**Avis délibéré  
de la Mission régionale d'autorité environnementale  
Corse**

**sur le projet de centrale photovoltaïque au sol d'une puissance  
de 2,44 MWc, au lieu dit de Fossatello, sur le territoire de la  
commune de Tox**

**N° MRAe  
2024CORSE / PC 13**

Figure 2: Plan de masse du projet retenu – Source : étude d'impact

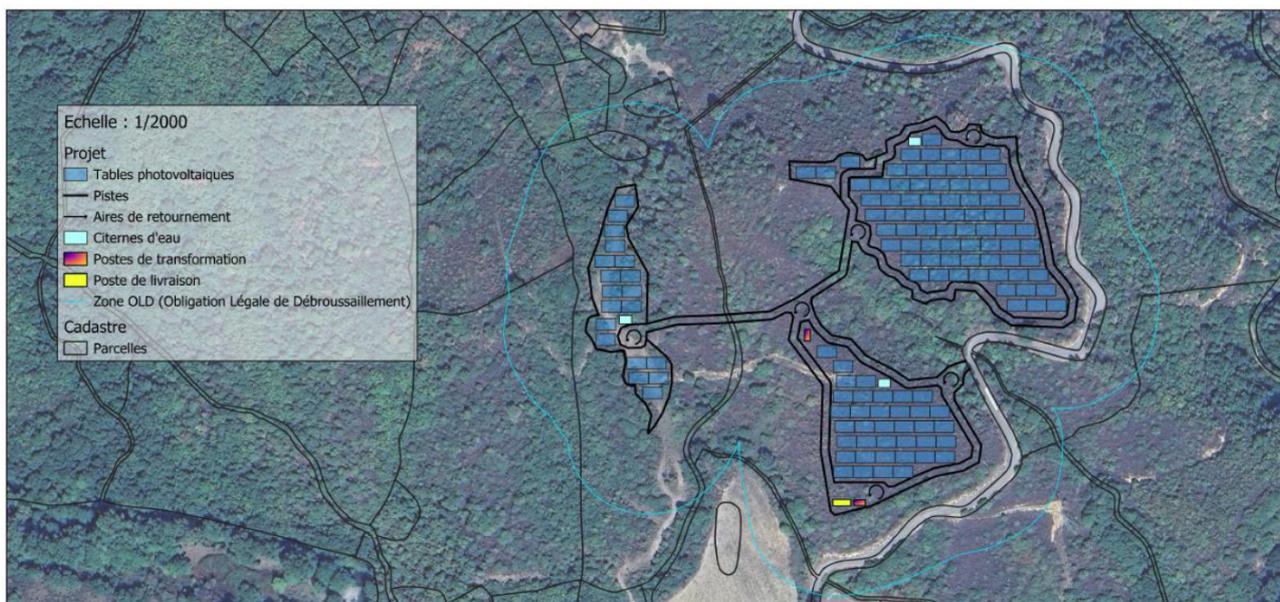
Le projet prévoit la création d'une centrale photovoltaïque au sol d'une puissance estimée à 2,44 MWh. Implantée sur 3 secteurs distincts (cf. plan d'implantation ci-dessous). Les documents transmis à la MRAe (étude d'impact et annexes, document CERFA de demande de permis de construire) n'apportent pas de justification sur la maîtrise foncière du terrain d'implantation par la société Corsica Sole.

Dans le détail, « la surface nette des panneaux solaires représente 11 360 m<sup>2</sup> pour une emprise globale du projet de 24 900 m<sup>2</sup>, sur un site total de 82 420 m<sup>2</sup> »<sup>2</sup>. La MRAe note que l'emprise de chacun des trois secteurs n'est pas précisée dans le dossier.

La MRAe note que l'étude d'impact aborde très succinctement le sujet de ce raccordement, sans fournir une réelle analyse des incidences qu'il implique (notamment en phase travaux pour l'enfouissement des câbles le long de la route). Le poste source de raccordement pressenti se situe à environ 7 km. La MRAe rappelle que le raccordement fait partie intégrante du périmètre du projet<sup>3</sup>.

**La MRAe rappelle que le périmètre du projet intègre au-delà du projet au sens strict, les surfaces concernées par les obligations légales de débroussaillage comme celles liées au raccordement et recommande de compléter le dossier par l'analyse des incidences environnementales du raccordement au réseau électrique existant (incidences de la liaison électrique de raccordement et sur le poste source) et les mesures d'évitement et de réduction associées.**
